高浜発電所 4号機
蒸気発生器伝熱管の損傷について
(12月6日公開会合でのご質問回答)

2019年12月19日

説明項目	ページ 番号
1	S G内に異物は残留していないのか	3
2	エロージョンの限界流速に温度影響を考慮する必要はないのか	7
3	粒界腐食割れ等の伝熱管減肉要因のきずの形状を示すこと	8
参考 1	複数 S Gで同時に異物による減肉が発生した海外事例	1 0
参考 2	減肉により施栓した伝熱管が他の伝熱管へ及ぼす影響	1 1
参考 3	異物混入防止対策の考え方	1 5

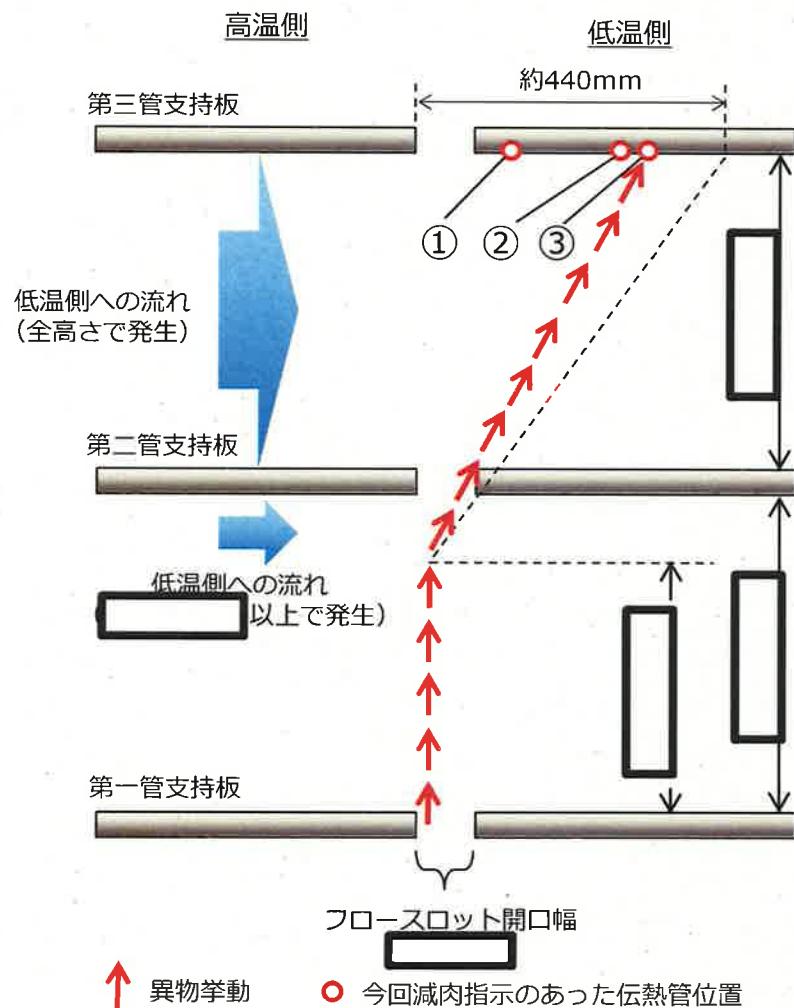
○ P.3のフローでカテゴリーⅢに分類される異物が第二または第三管支持板下面で保持されることを確認するため、今回、第三管支持板下面に到達した推定異物を代表に、第一管支持板を通過してから第三管支持板に至るまでの水平方向の移動量を算出し、フロースロットの開口幅と比較した。

計算の結果、第一～第三管支持板間の水平方向移動量
はいずれも約440mmであり、第三管支持板のフロー
スロットの開口幅 [] よりも大きい

P.3のフローでカテゴリーⅢに分類される異物は
第二または第三管支持板で保持されると考える
(第三管支持板以上には上昇しない)

1. SG内に異物は残留していないのか（異物の器内挙動 3／3）

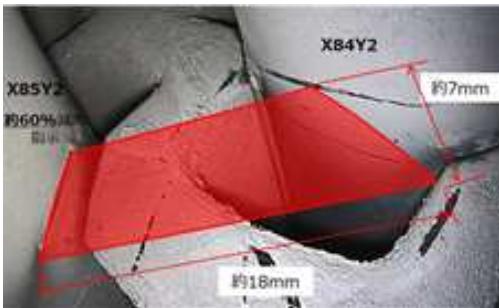
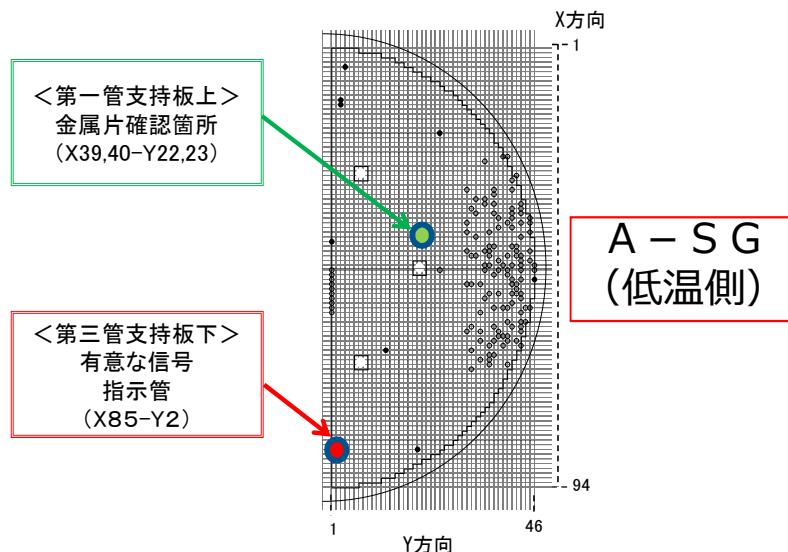
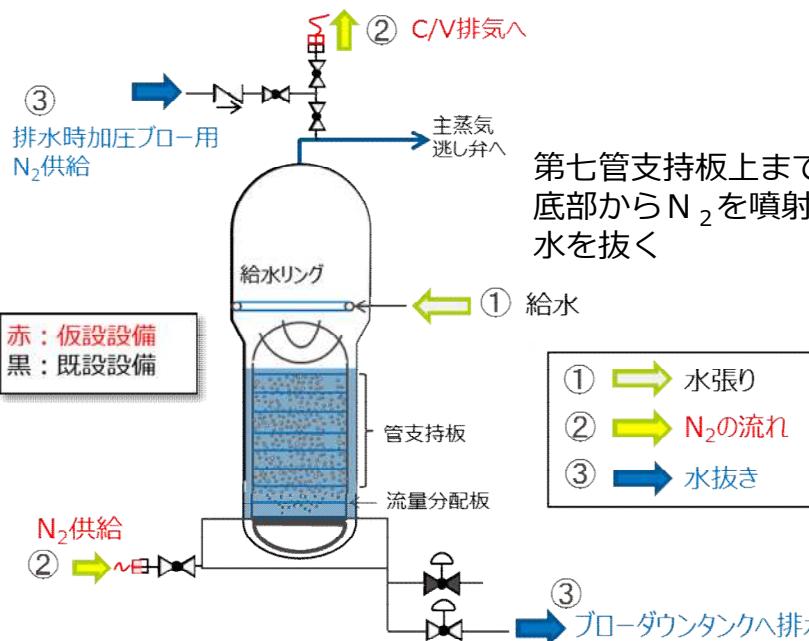
○ A-SGで確認された金属片と減肉の原因となった想定異物の挙動について考察を行った。

○ 金属片の流入に関する考察

○ 金属片の流出に関する考察

金属片は想定異物よりも相対的に浮き上がりにくいことから、より多く横方向に流されるため、低温側管群中央部に移動したものと考える。

SG水抜き時に、SG中央部付近ではフロースロットに向かう流れが大きいことから、想定異物はフロースロットを経由し、管板まで到達した後、ブローダウン系統から流出したと考える。

一方で、金属片が確認された低温側管群中央部ではフロースロットに向かう流れが比較的小く、また、想定異物に比べ落下力が大きいことから、金属片は横方向に流されにくく、管支持板上の低温側管群中央部に留まっていたものと考える。

1. SG内に異物は残留していないのか (N_2 バーリング)

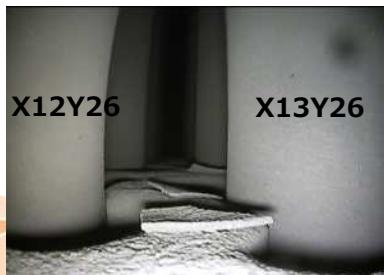
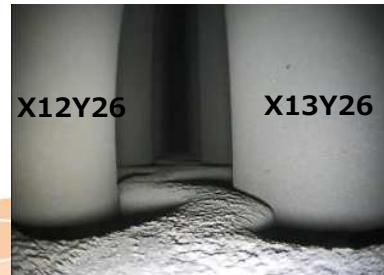
○ N_2 バーリングの結果

- ・ N_2 バーリング後の異物回収の結果、通常の定期検査にて実施するスラッジランシング時の回収量の約3割のスラッジを回収できた。
- ・ なお、スラッジ以外の異物は確認されていない。

図1 限界流速と硬さの関係

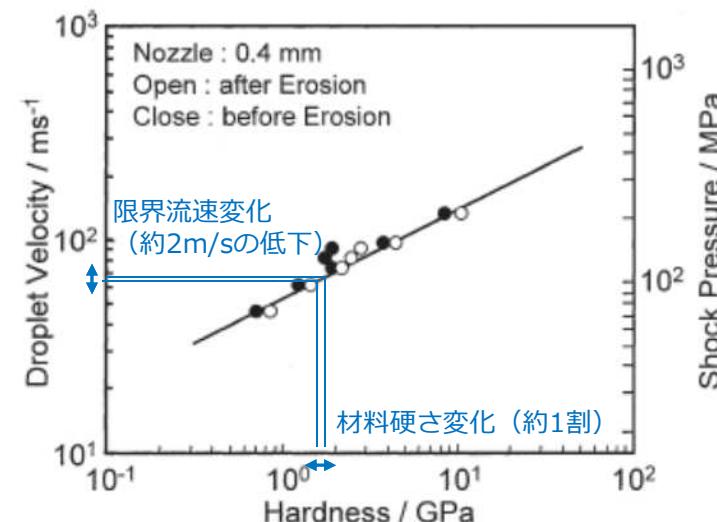
- ・実機伝熱管温度約300°Cでの硬さは約1.59GPaであり、常温に比べ約1割小さい※¹。
- ・硬さが低下するとエロージョンが生じやすくなる。
（硬さが約1割低下すると、限界流速は約2m/s低下する）
（図1）※²

⇒保守的に材料因子（硬さ）の温度影響のみを考慮しても、限界流速は約68m/sであり、SG 2次側器内流速約3m/sに対して十分余裕がある。（図2）

➤ 温度の影響は小さく、常温の知見を用いても問題ない。

図2 ウォータージェットテストによる限界流速

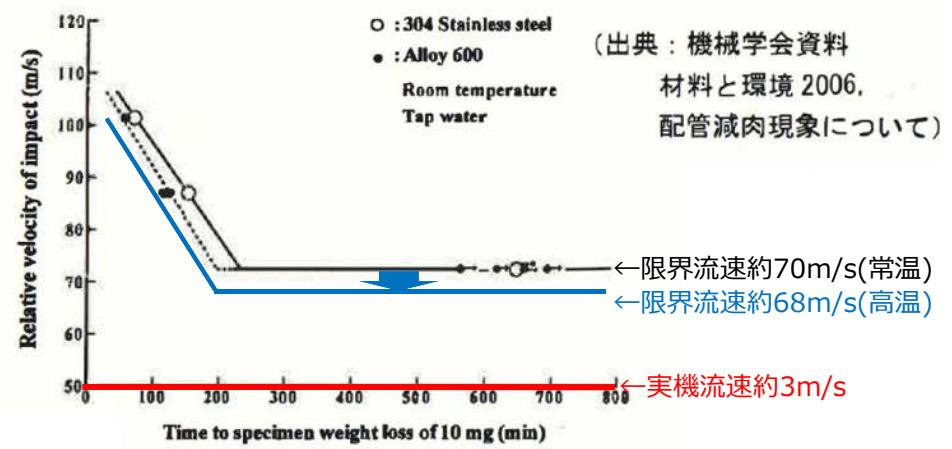
エロージョンが発生する限界流速の知見として、常温での試験結果を用いているが、限界流速の温度影響について、以下に説明する。

3. 粒界腐食割れ等の伝熱管減肉要因のきずの形状

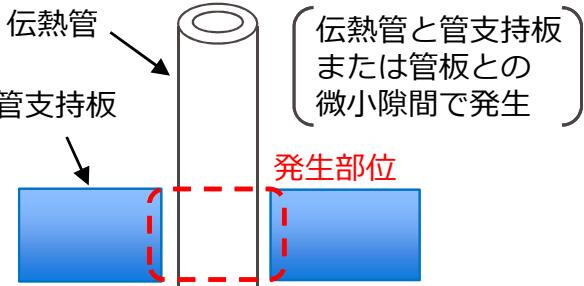
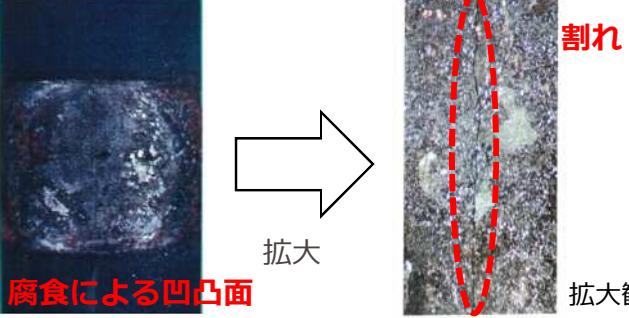
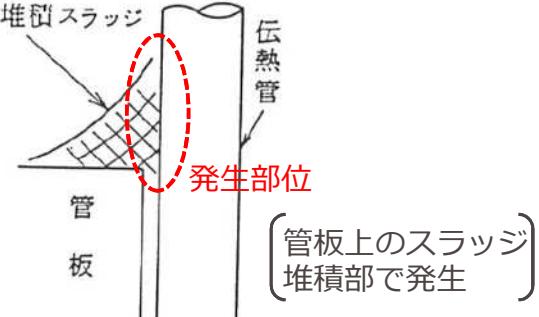
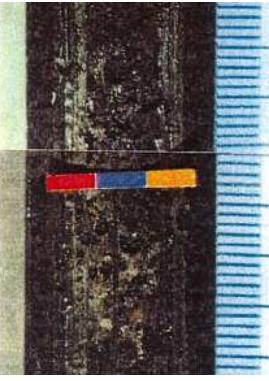
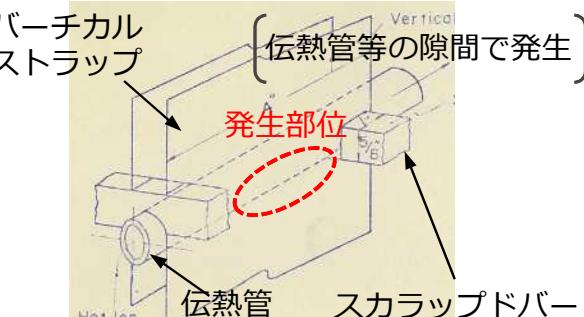
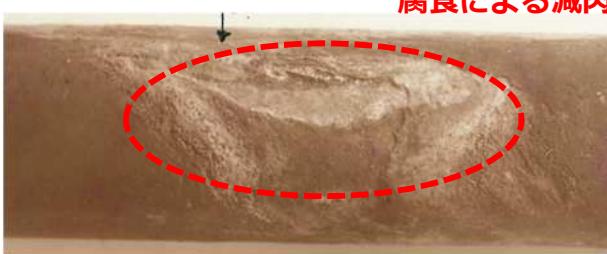
プラントメーカーの材料研究部門の有識者を含め検討した結果、今回確認されたきずが摩耗減肉であると判断している。なお、他のSG伝熱管外面（2次側）からの損傷によるきずの形状例を以下に示す。
